固定資産評価基準の一部を改正する告示案に係る意見募集の結果について

令和2年6月16日
総務省自治税務局
資産評価室

【添付資料 1】 木造共同住宅の総合評点数積算根拠及び総合評点数

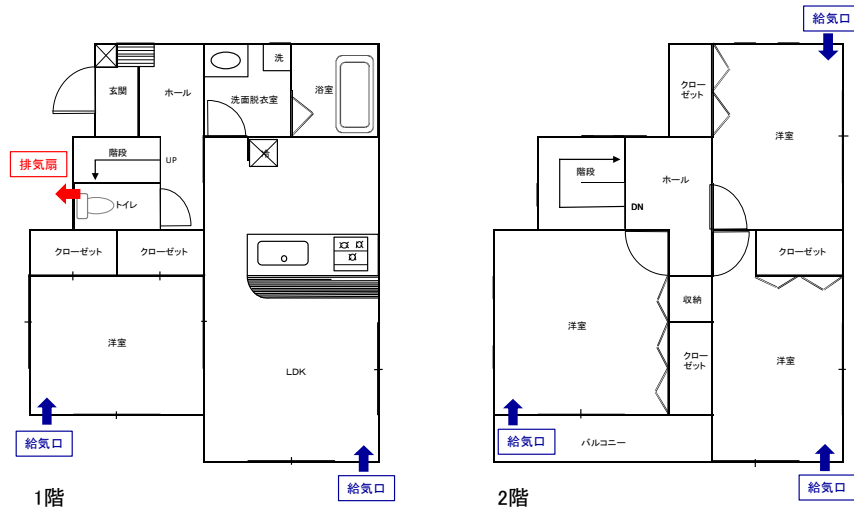
7-4		外周壁骨組、床構造等にCLTパネルが用いられている場合、外壁仕上、内壁仕上、床仕上、天井仕上を評点付設する際の下地控除は必要か。	いただいたご質問は、改正案についてのご意見ではなく、評価事務における具体的な評点付設等に係る内容であるため、今後、必要に応じて、課税庁に対し評価方法等の周知をするなどの対応をまいります。	無
7-5	部「分総合」評点方式「内壁、床、天井仕上」	専用住宅においては、木造、軽量鉄骨造共に、内壁、床、天井仕上の総合評点方式を適用できる家屋として、仕上げの割合以外にも、階数や延床面積、和室の数等の目安が示されている。木造共同住宅の「総合評点方式（中）」、軽量鉄骨造の住宅、アパート用建物の「集合型式のもの」を評点付設する場合、このような適用できる家屋の目安はあるか。 【尼崎市】	木造共同住宅の「総合評点方式（中）」は、積算根拠（添付資料1）に示す資材や施工割合と大きな差異がない家屋に適用できるものです。 軽量鉄骨造建物（住宅、アパート用建物）の「総合評点方式（中）」の「集合型式のもの」が適用できる家屋は、木造共同住宅と同様です。	無

【添付資料 3】 換気設備標準イメージ

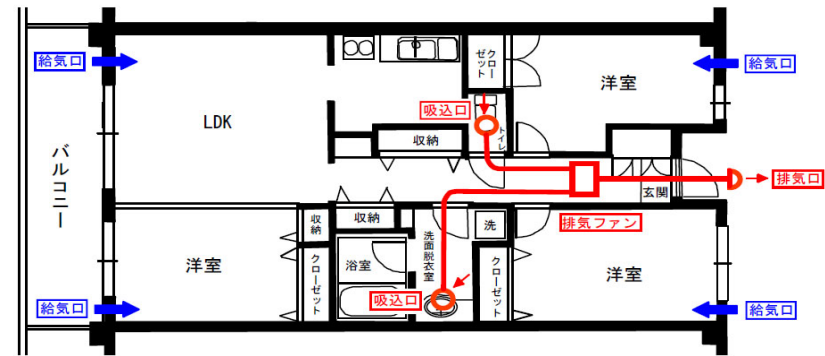
15-2	<p>構造：木造 部分別：建築設備 項目：換気設備（住宅用）</p> <p>詳細内容： 機能補正について、改正案の補正係数3.0「給気・排気ともにダクト使用のもの」には全熱交換器を含んでいる想定なのか否か判別しないが、現行基準と同様、全熱交換器の有無で補正係数を分ける必要があると考える。</p>		<p>昨今は、1種換気ダクトを設置する場合には、一般的に全熱交換器が付設されていることを考慮し、評点項目「換気設備（住宅用）」の「給気・排気ともにダクト使用のもの」の想定には、全熱交換器を含んでおり、また、全熱交換器の有無による補正は設けておりませんが、いただいたご意見も参考にし、今後必要に応じて検討してまいります。</p>	無
15-3	<p>構造：木造 部分別：建築設備 項目：第1種ダクト換気家屋における局所換気について</p> <p>詳細内容： 換気設備（住宅用）の評点数がどのように積算されているのか判然としませんが、本市では、第1種換気ダクト併用全熱交換付の家屋であっても、トイレ等の局所換気には単体の局所換気扇が設置される建築実例が見受けられる状況にある。このような局所換気扇を別途「換気扇・換気口」で評点付設するのは煩雑であるため、換気設備（住宅用）の評点数の積算や補正係数の中に含めるべきと考える。</p>		<p>木造専用住宅用建物の評点項目「換気設備（住宅用）」の標準評点数には、トイレの換気扇の評点数を含んでいます。 標準の想定については、添付資料3を参照してください。 なお、「換気設備（住宅用）」の評点数等につきましては、いただいたご意見も参考にし、今後必要に応じて検討してまいります。</p>	無
